東京都建築安全条例の見直しの考え方

はじめに（条例の趣旨及び見直しの背景）

(1) 避難経路の防火区画（第8条）

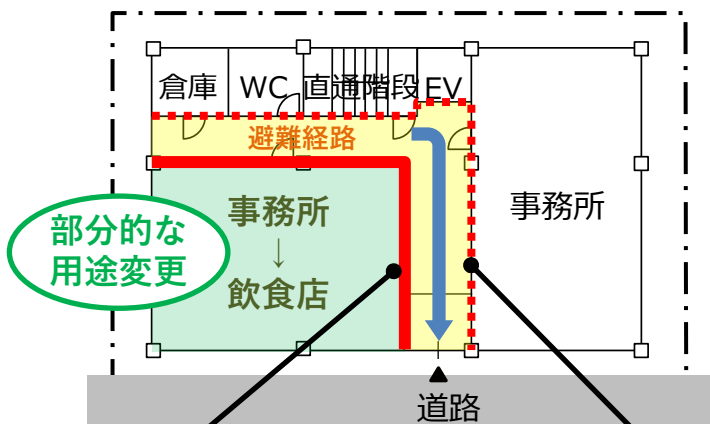
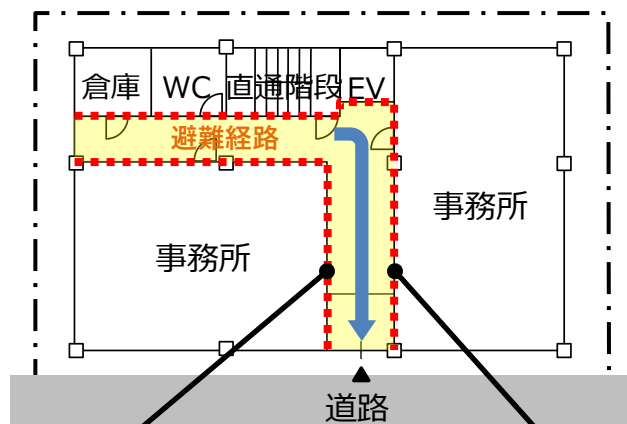
- 既存不適格建築物について、用途変更する部分の階（①避難階・②避難階以外の階）に応じて遡及範囲を見直し

① 避難階を用途変更 → 部分遡及

- ・防火区画は用途変更部分に限定
- ・他の部分 は遡及なし イメージ（避難階）

② 避難階以外の階を用途変更 → 遡及なし

例) 地上2階部分を用途変更

(2) 窓先空地 (第19条)

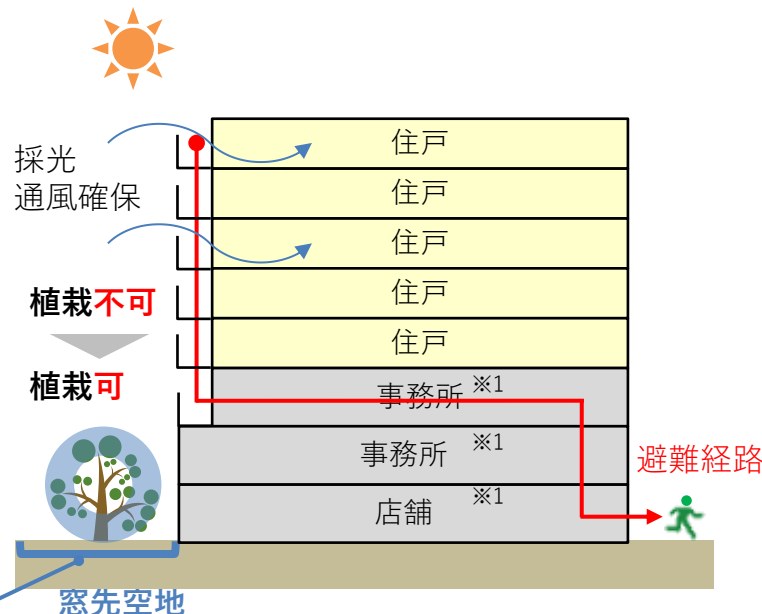
- 低層部に店舗等が入る共同住宅等では、バルコニーが窓先空地まで連続せず、窓先空地が災害時の避難手段にはならない ⇔ 樹木の植栽等ができない

- 居住環境（採光・通風）の悪化防止
→窓先の空間は引き続き求める
- 災害時の避難手段の確保
→共同住宅等の各住戸のバルコニー等から窓先空地に替わる代替の避難経路が確保されている場合、窓先空地に避難の機能を求めず、併せて屋外通路も不要とする

- ・中高木の植栽・工作物の設置・建築物の建築が可能 ※2
- ・道路等までの屋外通路不要

(2) 窓先空地（第19条）

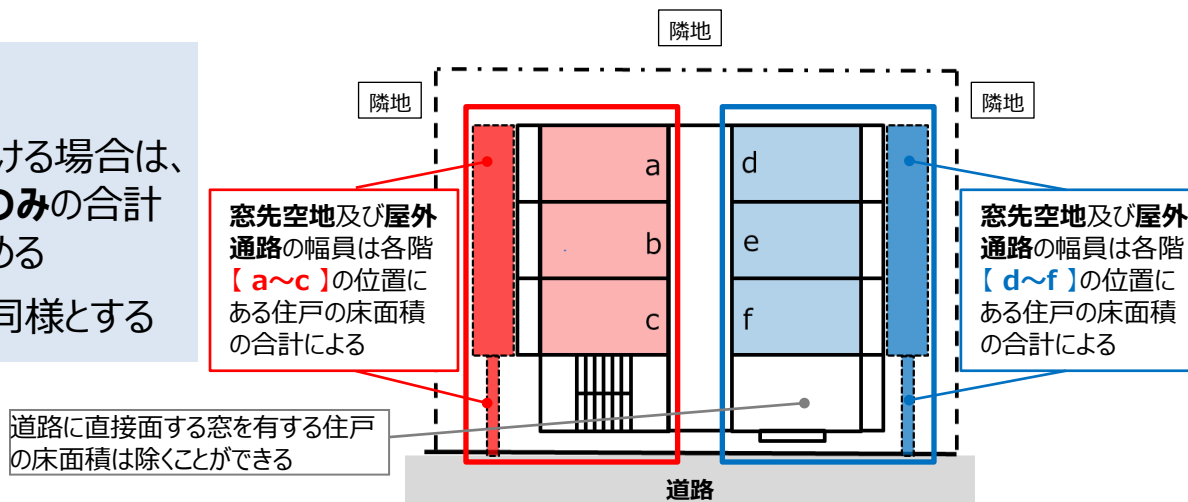
- 窓先空地及び屋外通路は、**連続しない**2以上の窓先空地を設ける場合でも、原則**全ての住戸等**の床面積の合計に応じた幅員としなければならず、**外構計画への制約が大きい**

- **連続しない**2以上の窓先空地を設ける場合は、**それぞれの窓先空地が面する住戸のみ**の合計面積に応じて窓先空地の幅員を求める
- 屋外通路の幅員を算定する場合も同様とする

(3) 大規模店舗（店舗部分が3,000㎡超）の出入口（第23条）

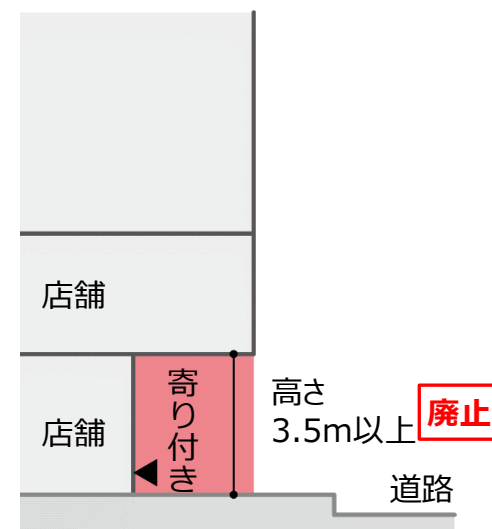
- 災害時における利用客等の避難の安全性確保、また、通行上の混雑の緩和のため、大規模店舗の出入口に関する規制を附加
- 主要な出入口の前面には、間口が出入口の幅の2倍以上で、奥行きが5m以上、かつ、高さが3.5m以上の寄り付きの設置を義務化

- 古い事務所ビル等は階高が低いことが多く、寄り付きの高さの確保が支障となり、大規模店舗への用途変更が困難

- 「高さ3.5m以上」の規制を廃止
(避難上支障がないことから新築や増改築時も同様に廃止)
